Commune de Saint Paul de Varcès

Modification du PLU

Rapport d'enquête

Commissaire enquêteur : Robert MARIE

Plan de zonage :

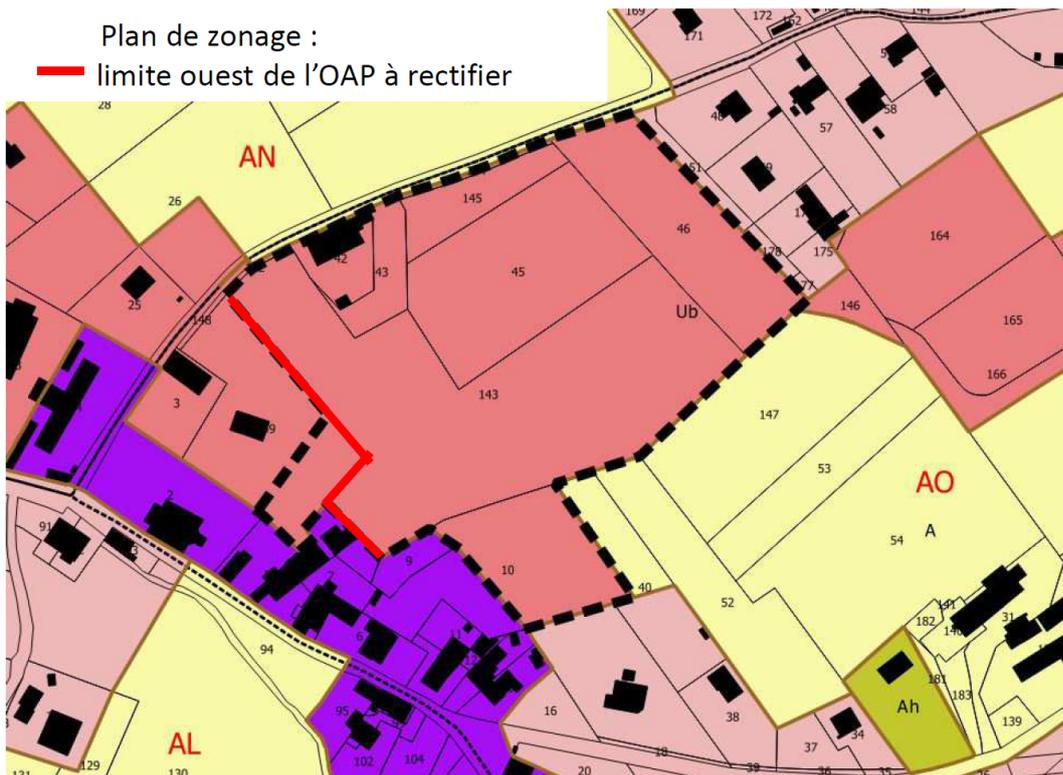
6.3.3 – Une partie Sud Est de la parcelle AO 149 a été maintenue dans le périmètre de l'OAP, alors que l'emplacement réservé n°11 qui s'y trouvait a été supprimé. Avec la suppression de l'ER 11, la parcelle AO 149 n'a plus à être maintenue dans l'OAP. Par ailleurs, le périmètre de l'OAP incluait à tort le cheminement piéton vers l'église. Il s'en suit une contradiction entre le document graphique et le schéma de l'OAP, qu'il est nécessaire de rectifier.

Les surfaces du tènement de l'OAP décrites dans la note de présentation de la modification du PLU et dans l'OAP ne comprennent pas cette partie de la parcelle AO 149. Pour mettre en cohérence les documents graphiques, la note de présentation et l'OAP, il est souhaitable :

- de rectifier le tracé de l'OAP (page 13 de la note de présentation) et d'enlever la partie de la parcelle AO 149 qui était précédemment incluse dans ce périmètre.
- De rectifier le périmètre de l'OAP sur le schéma de l'OAP, en enlevant la partie qui englobe le chemin piéton vers la mairie (documents graphiques).

Ces erreurs seront corrigées (cf schéma ci-après).

— limite ouest de l'OAP à rectifier
